Umsögn skipulagsfulltrúa

Heiti: Vetrarmýri og Smalaholt í Garðabæ

Efni: Umsagnarbeiðni um nýtt deiliskipulag. Auglýst tillaga.

Tenging við Arnarnesveg

Mynd 2.1 Athugunarsvæðið á úrklippu úr Deiliskipulagi Hnoðrahólts norður dags. 25.01.2024.

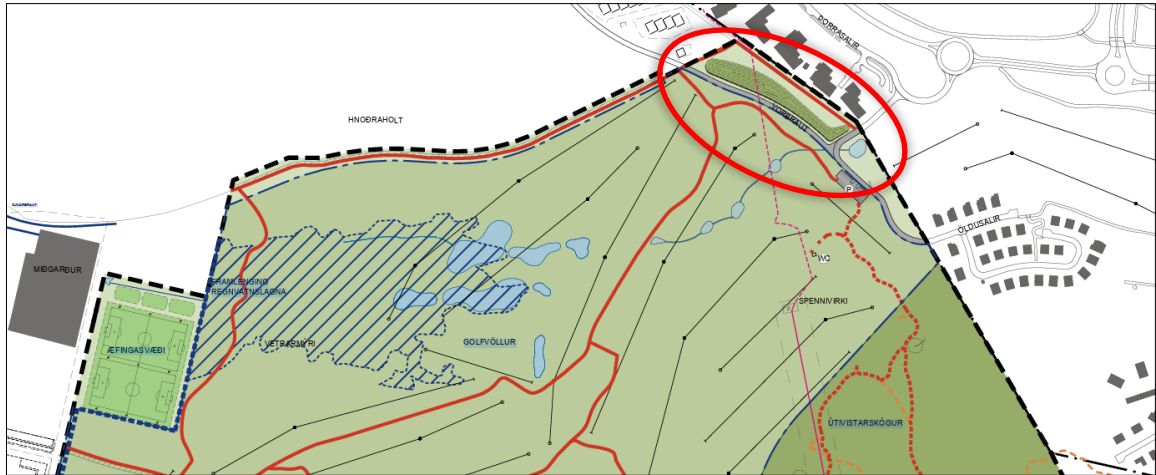
Í gildandi deiliskipulagi er Vorbraut sýnd fara í stokki sunnan við Brymsali og Þorrasali áður en hún er tengd við Smalatorg um Öldusali.

Mynd 2.2 Umrædd tenging á úrklippu úr skipulagsupprætti auglýstrar deiliskipulagsbreytingar dags 25.03.2025.

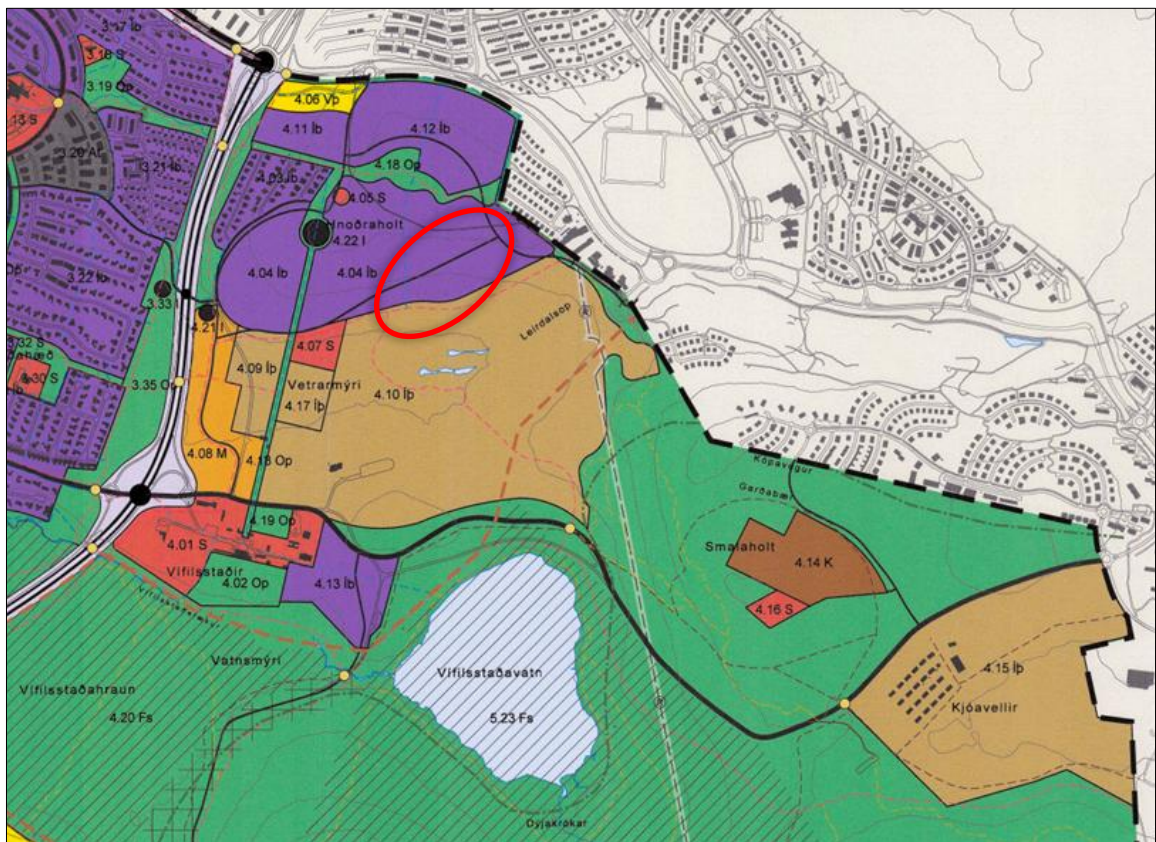
Í auglýsingu er tillaga að breytingu á deiliskipulagi Smalaholts og Vetarmýri í Garðabæ þar sem gerð er tillaga að breyttri legu Vorbrautar auk þess sem hún er nú ofanjarðar. Í þessu samhengi hefur Skipulagsfulltrúi Kópavogsbæjar óskað eftir að VSÓ meti mikilvægi þessarar tengingar.

Mynd 3.1 Umrædd tenging á úrklippur úr greinargerð Eflu. (Efla 2025).

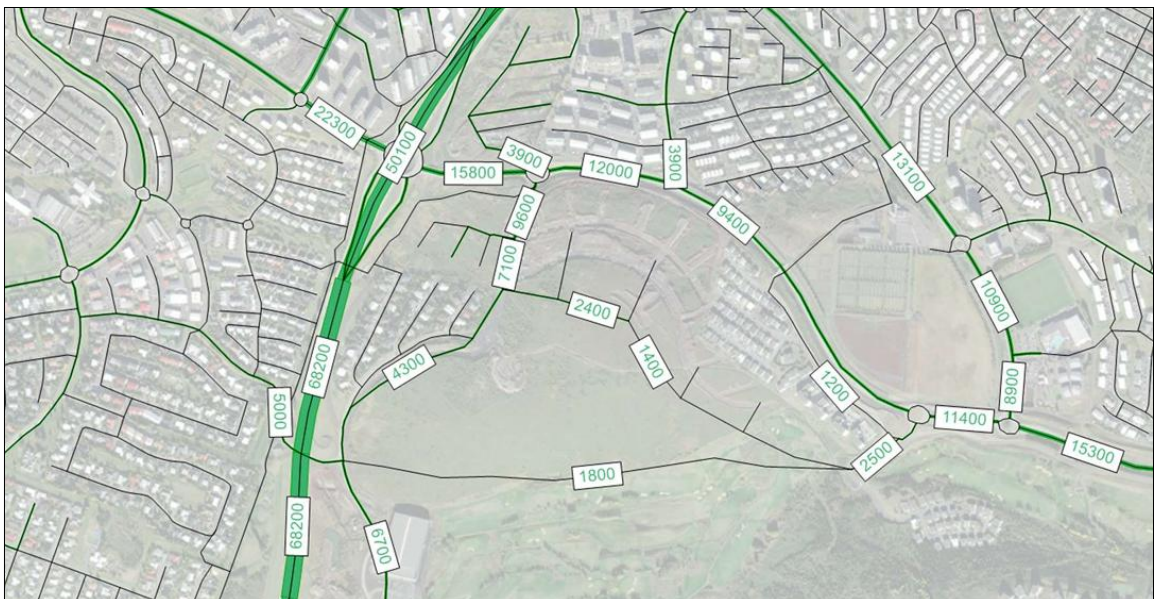
Efla hefur unnið umferðarspá til 2040 þar sem tekið var sérstakt tillit til uppbyggingaráforma í nálægð við Arnarnesveg og hljóðvist reiknuð fyrir breyttar forsendur vegna breytinga á deiliskipulagi Vetrarmýri og Smalaholts. Í þessum útreikningum er því gert ráð fyrir nýrri legu Vorbrautar eins og sýnt er í mynd 3.1.

Umferðarspá Eflu er til 2040 og gerir ráð fyrir 2500 bílum á Vetrarbraut næst (ÁDU) Arnarnesvegi en hljóðvistarútreikningar gera ráð fyrir um 3.000 bílum á Öldusölum næst Arnarnesvegi (sjá myndir 3.2 og 3.3). Gera verður ráð fyrir að spáin geri ráð fyrir allri framtíðaruppbyggingu á svæðinu í samræmi við breytt aðalskipulag.
